Stellungnahme BUND Kreisverband Wetterau

Zum Sachlichen TEILPLAN ERNEUERBARE ENERGIEN Text und Umweltbericht

Regionalplan Südhessen Entwurf 2013 und

Regionaler Flächennutzungsplan Vorentwurf 2013

Abb.1 Schallpegel mit betriebener Anlage

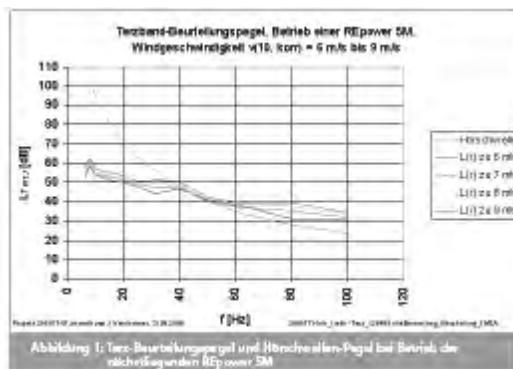
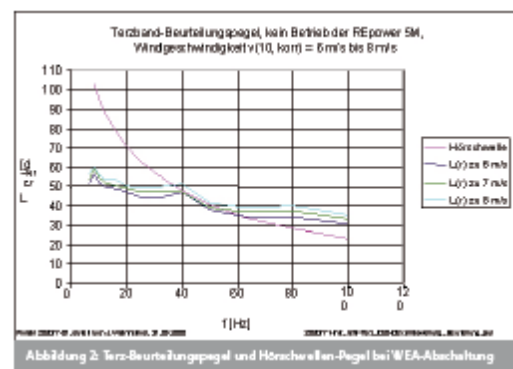
Die Firma Kötter hat Messungen mit angeschalteter und abgeschalteter Anlagen bei Windgeschwindigkeiten von 6-9 m/s verglichen. Bezogen auf den Schalldruck im Infraschallbereich zwischen 50 und 60 dB sind die Unterschiede im Bereich von 1-2 dB. www.koetter-consulting.com/coRED/_data/GV-WEA-Versand_aug_08.pdf

Quelle der Grafik Artenschutzbericht

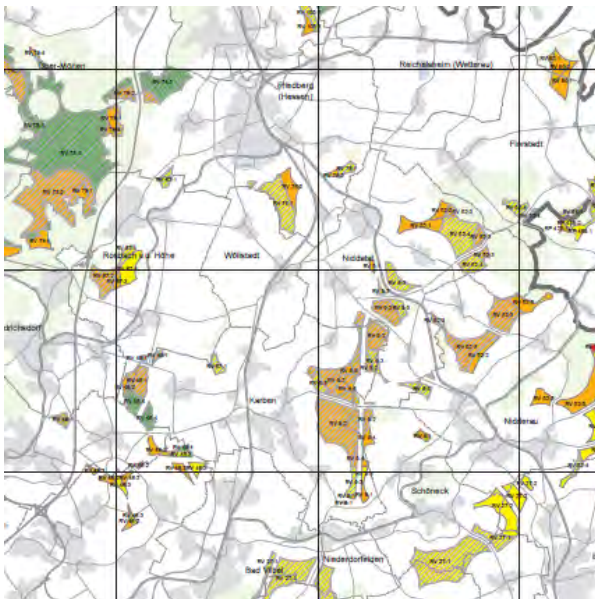
Folgende Gebiete sollten daher hinsichtlich der Windhöffigkeit und Auswirkungen auf den Naturschutz erneut oder erstmalig geprüft werden für die Überarbeitung der Entwürfe. Diese Standorte/Gebiete sind meist auch durch Autobahnen, Strassen, Hochspannungsleitungen vorgeprägt:

Östlich Karben, bei Hochsp. Leitung, Strasse nach Nidderau 200 ha – potentiell 15 Anlagen

Östlich Bad Vilbel südlich Niederdorfelden – 180 ha – potentiell 12 Anlagen

Westlich Rockenberg, östlich Butzbach, östlich der Autobahn - 120 ha – potentiell 8 Anlagen

Östlich Friedberg, zwischen Ossenheim und Florstadt – 90 ha potentiell 6 Anlagen

Südwestlich Wöllstadt, südöstlich Rosbach, nordwestl. Okarben- 90 ha potentiell 6 Anlagen

Nördlich, nordöstlich von Gedern – 600 ha potentiell 30 Anlagen
